リコール届出一覧表

リコール届出日：平成18年3月31日

リコール届出番号	外-1292	リコール開始日	平成 18年4月1日
届出者の氏名又は名称	フォルクスワーゲン グループ ジャパン株式会社 代表取締役 梅野 勉	製作国：ドイツ連邦共和国 製作者名：フォルクスワーゲン 問い合わせ先：フォルクスワーゲン カスタマー センター (フリーダイヤル)0120-993-199 (アドレス) <a href="http://www.volkswagen.co.jp/">http://www.volkswagen.co.jp/</a>	
不具合の部位(部品名)	燃料装置(燃料ポンプ)		
不具合状態にあると認める構造、装置又は性能の状況及びその原因	燃料ポンプ内のモータにおいて、カーボンブラシの材質が不適切なため、カーボンブラシが早期に摩耗するものがある。そのため、そのまま使用を続けると摩耗が進行し、最悪の場合、燃料ポンプが作動しなくなり、原動機が停止して再始動不能となるおそれがある。		
改善措置の内容	全車両、燃料ポンプを点検し、該当するポンプが装着されていた場合、良品と交換する。		
不 具 合 件 数	16件	事故の有無	0件
発 見 の 動 機	市場からの情報による。		
自動車使用者及び自動車分解整備事業者に周知させるための措置	<ul style="list-style-type: none"> <li>・ 使用者：ダイレクトメールで通知する。</li> <li>・ 自動車分解整備事業者：日整連発行の機関誌に掲載する。</li> <li>・ 改善実施済車：後面ガラス左下隅に外-1292のステッカーを貼付する。</li> </ul>

## 改善箇所説明図

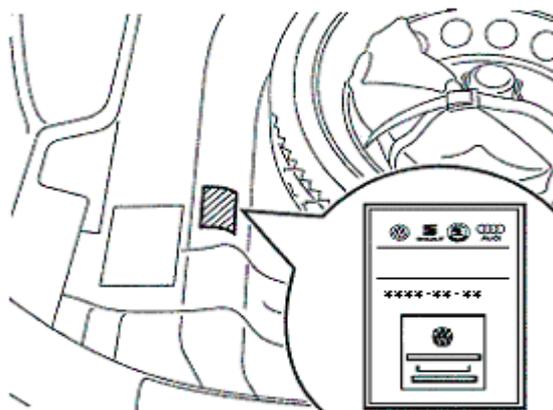
### 不具合発生箇所

燃料ポンプ内のモータにおいて、カーボンブラシの材質が不適切なため、カーボンブラシが早期に摩耗するものがある。そのため、そのまま使用を続けると摩耗が進行し、最悪の場合、燃料ポンプが作動しなくなり、原動機が停止して再始動不能となるおそれがある。

### 改善内容

全車両、燃料ポンプを点検し、該当するポンプが装着されていた場合、良品と交換する。
